## Dodatek č. 1

ke smlouvě o dílo č. 4/2015/NORFONDCZ11  
č. smlouvy zhotovitele: 2015/1015/0476

**Název stavby:** Albertinum Žamberk – zavedení systému ucelené rehabilitace v podmínkách  
psychiatrického oddělení

**ZL 01 Práce spojené se sanací vlhkosti v suterénu objektu SO 01**

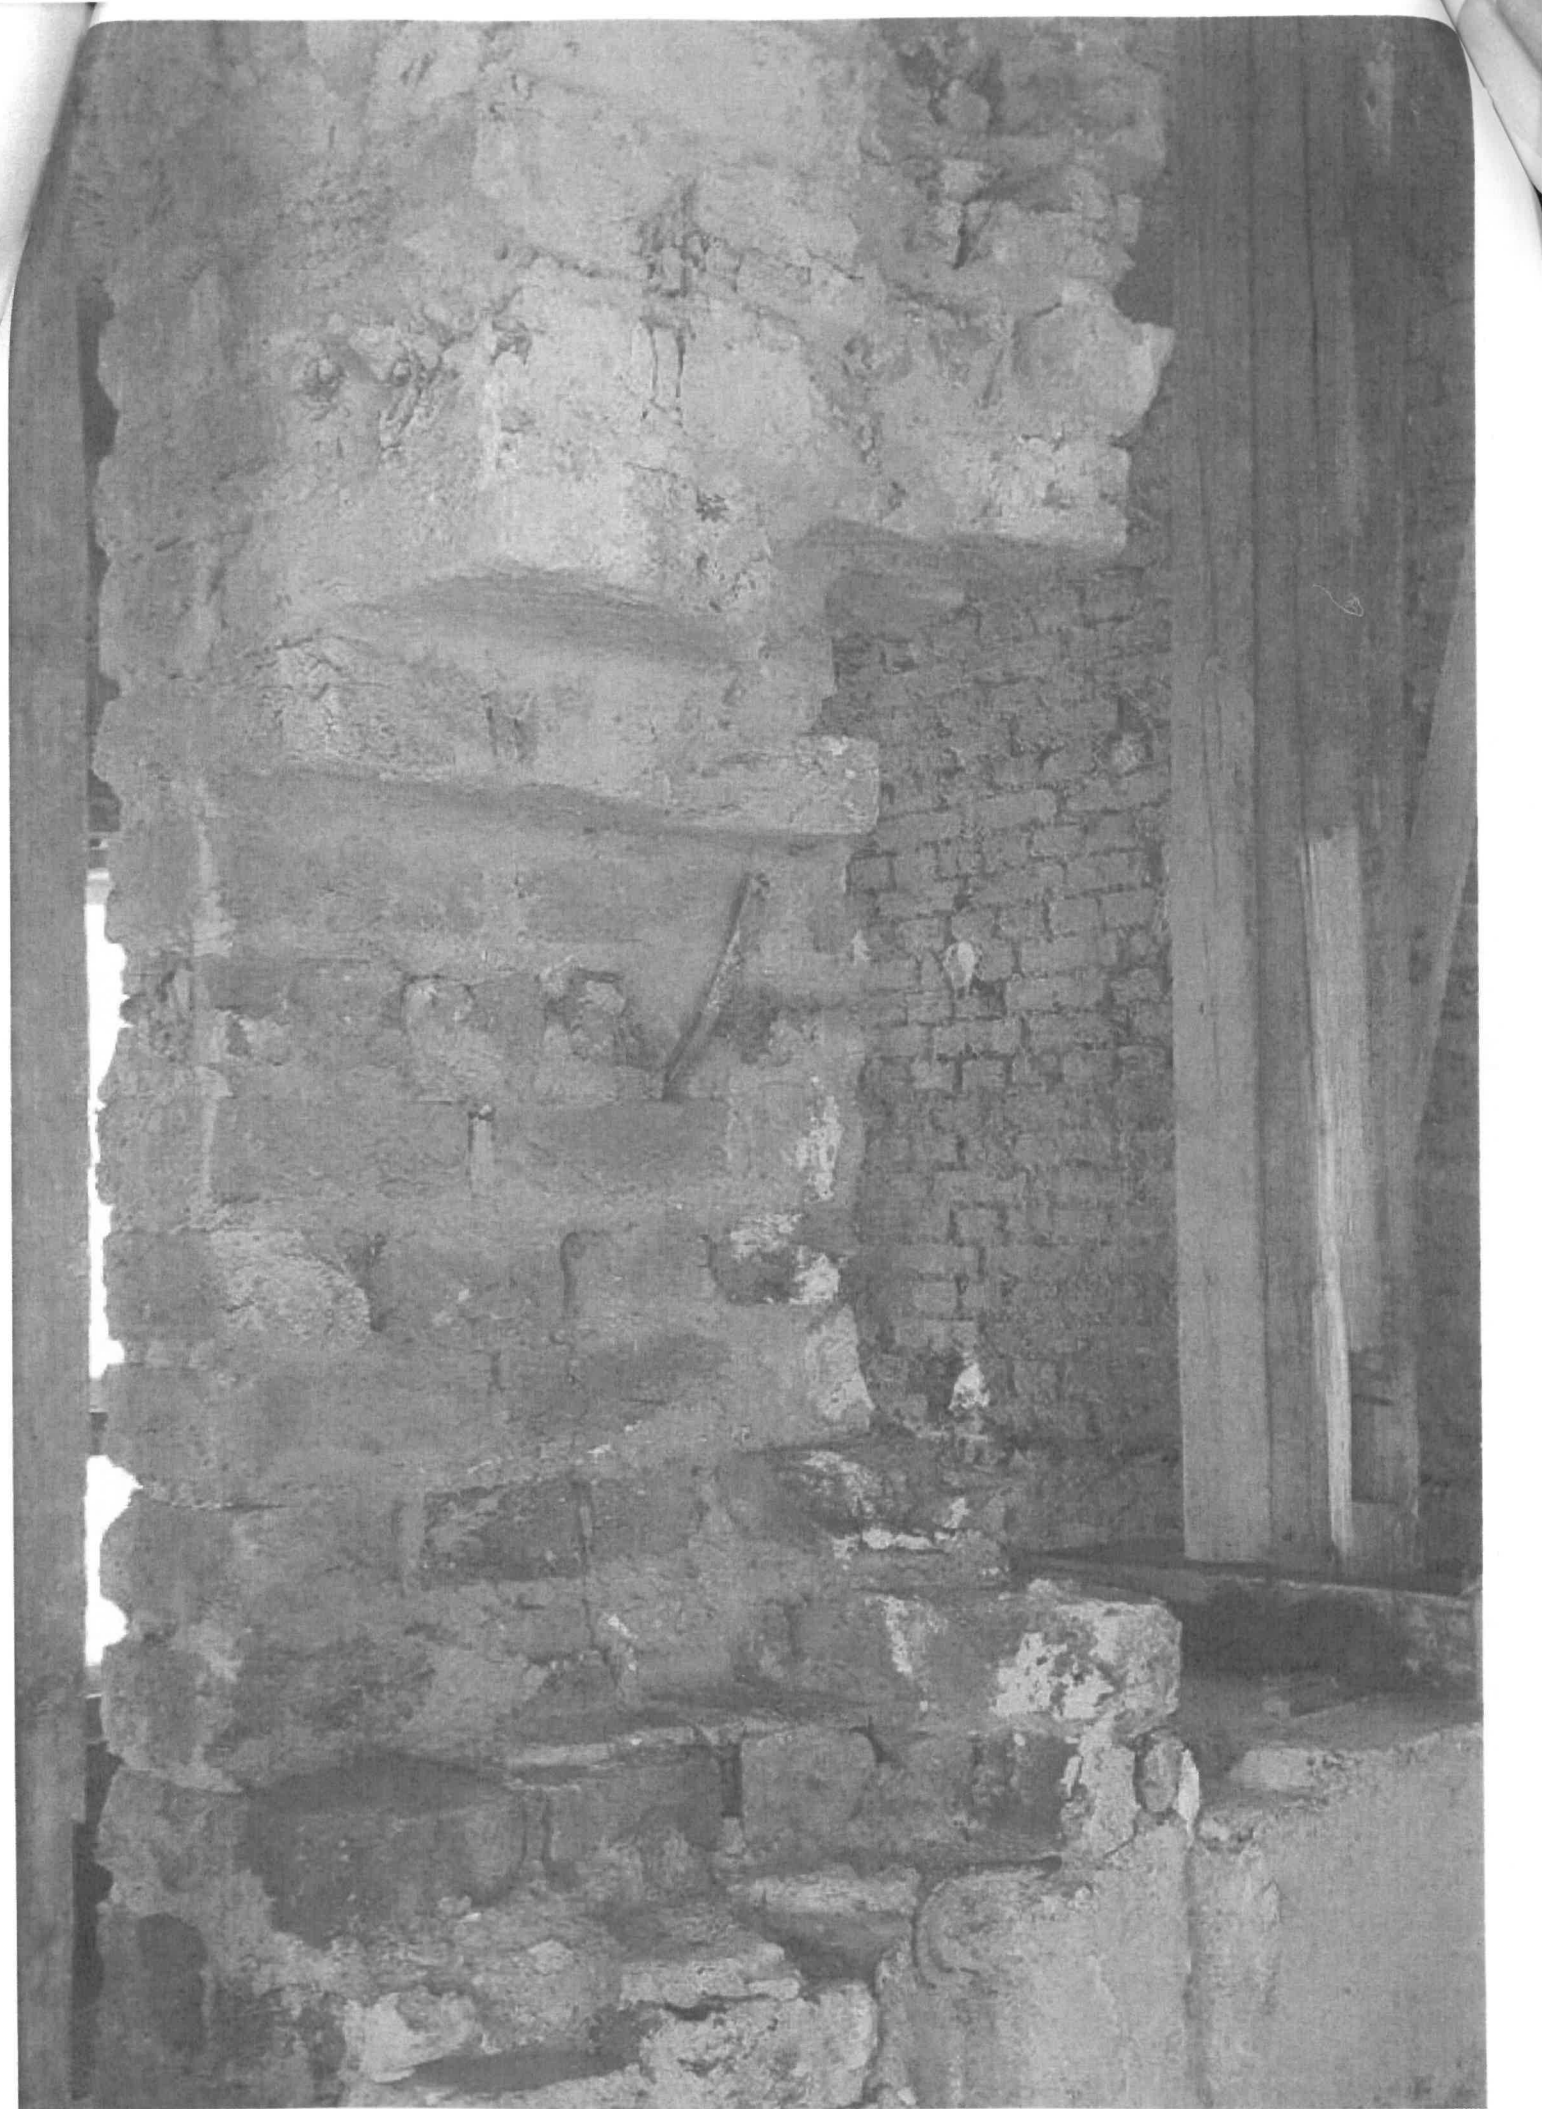
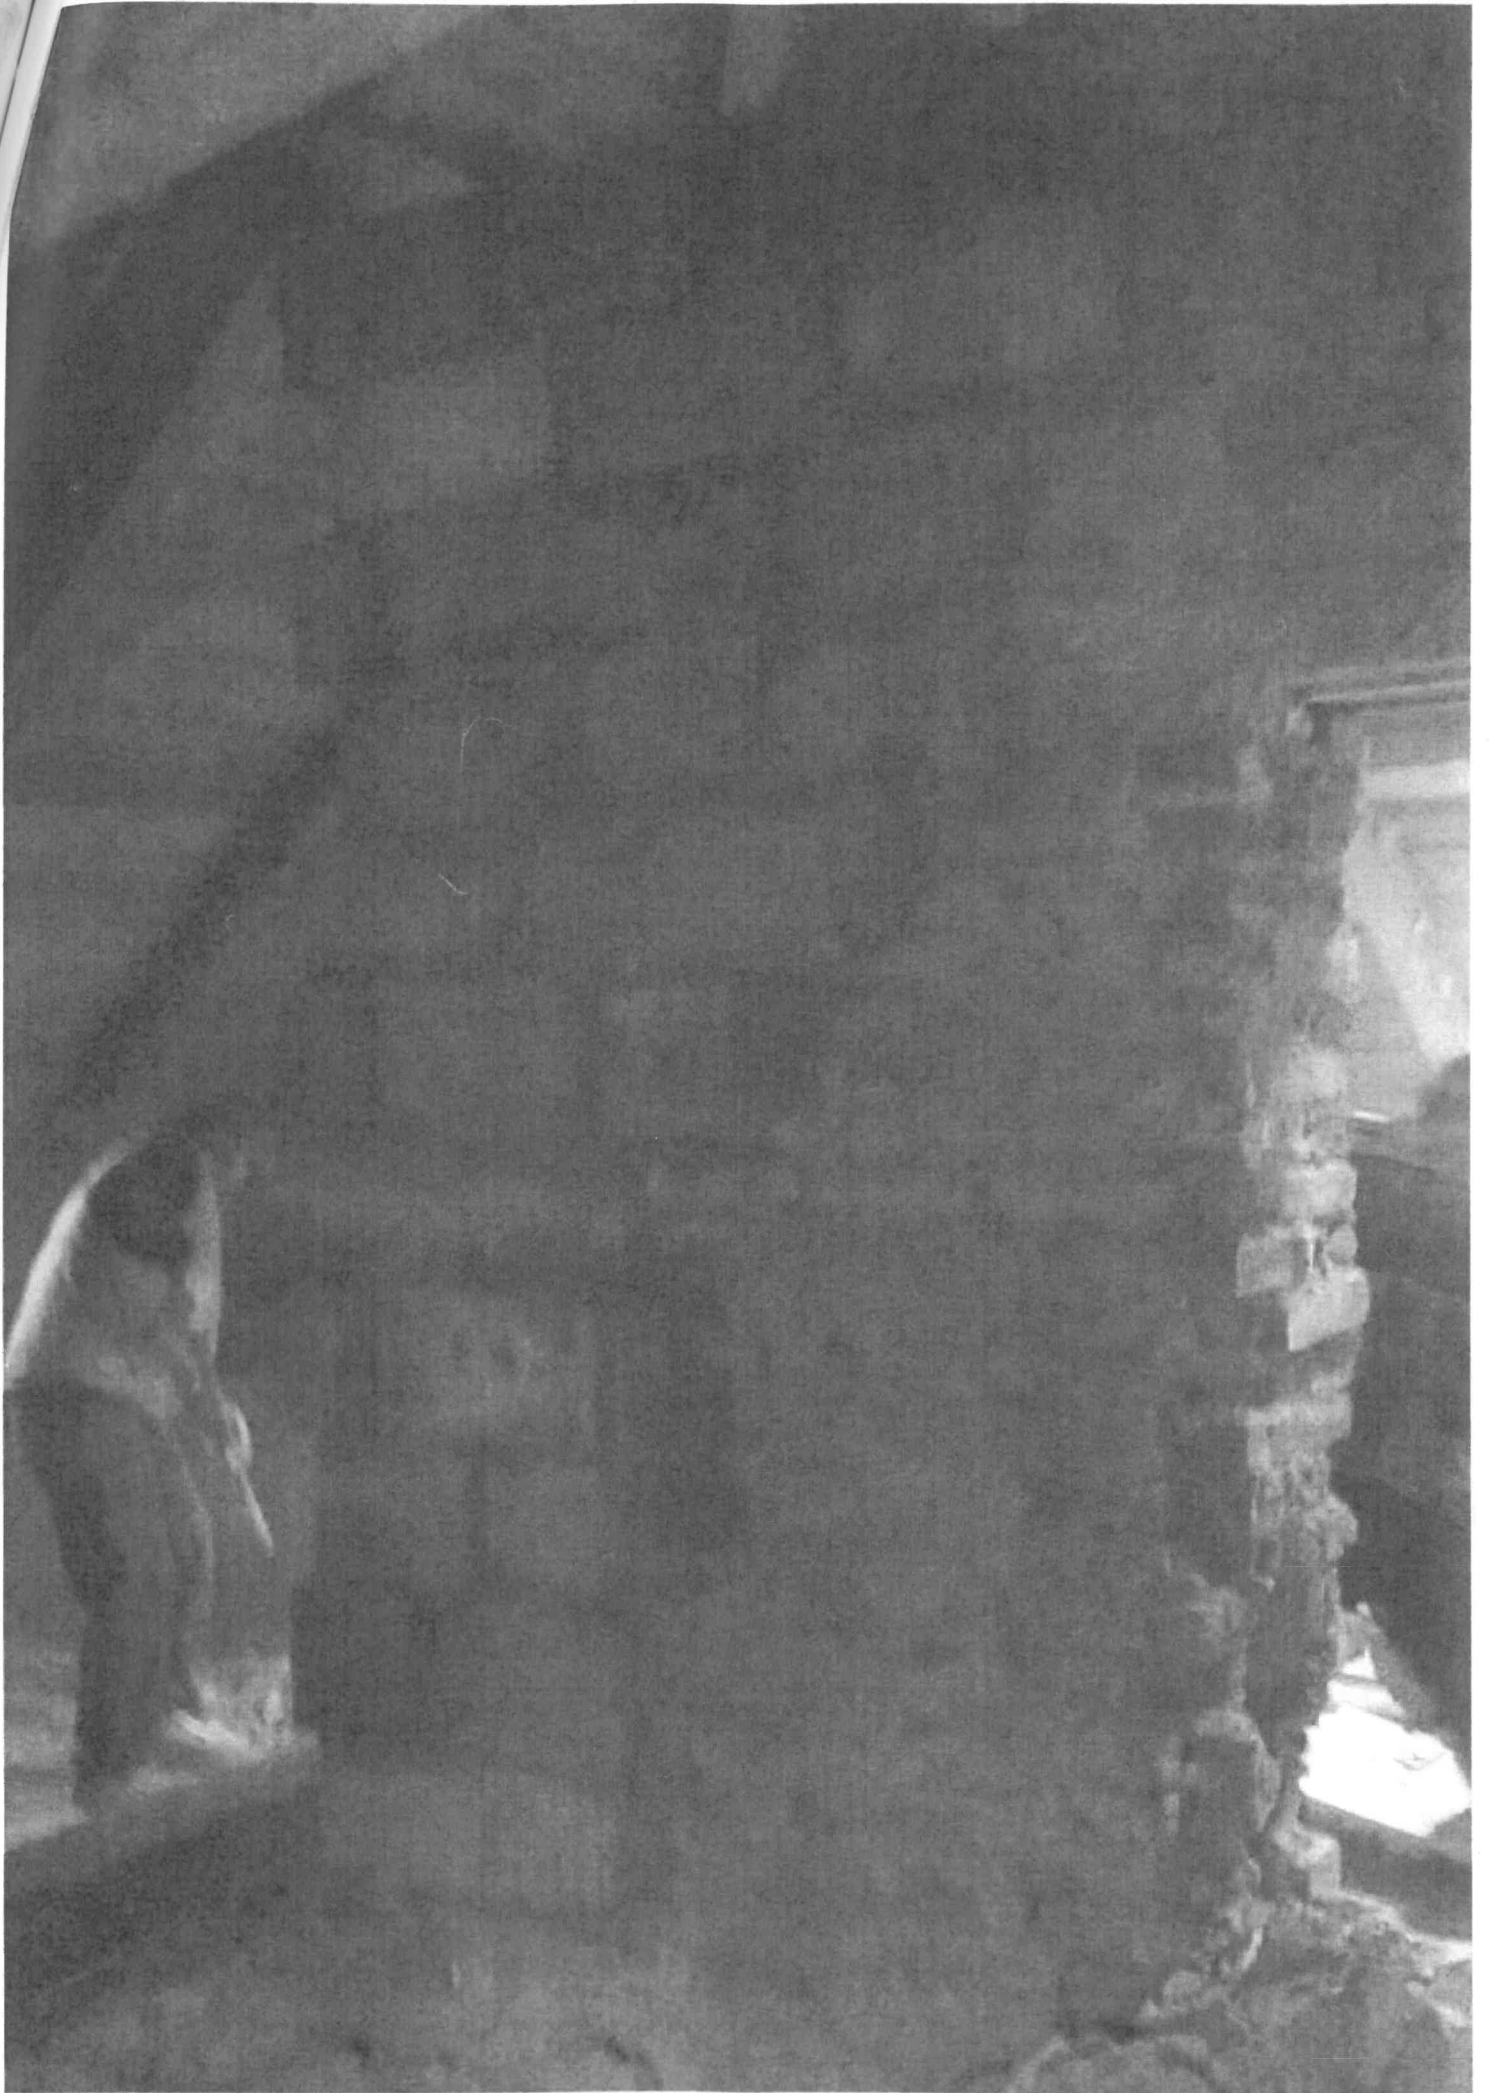
### **ZL 02-1 Podvlečení pozednice krovu:**

Po provedení demontáže dřevěných obkladů podkroví a provedení bouracích prací bylo zjištěno, že stávající pozednice není řádně uložena na nosném zdivu, jehož existenci v tomto místě projektant dle dostupných informací předpokládal. Stávající dřevěná pozednice bude proto podložena dřevěným trámem 160/250, který bude uložen na nově vyzděném pilíři 0,45x0,45 a 0,45x0,3m. Jedná se o nezbytné statické zajištění střešní konstrukce

Po provedení demontáže dřevěných obkladů podkroví bylo zjištěno, že je nutné pro oddělení m.č. 309 a č. 310 dozdit střední nosnou zeď a obezdít vazný trám m.č 304. Dle dostupných informací ve fázi zpracování projektové dokumentace měla v popisované části nosná zeď být, skutečnost po odhalení konstrukcí však ukázala, že nosná zeď neexistuje. Jedná se o nezbytné statické zajištění stavby

Po otlučení omítek stropu a stěn 1. PP bylo zjištěno, že železobetonová deska stropu je v místě plánovaného nového otvoru ve střední nosné zdi uložena na této zdi, avšak strop v tomto místě nemá nosné žebro, což by staticky nevyhovělo. Proto je nutné vyždít nový nosný pilíř včetně základu a provést statické podchycení stropu ocelovými nosníky nad plánovaným otvorem do místnosti č. 002 (u výtahu). Protože viditelná část stropu má pravidelné rozmístění nosných žeber, předpokládal projektant nosné žebro i v tomto inkriminovaném místě, po rozkrytí pohledu však bylo zjištěno, že zde žebro chybí
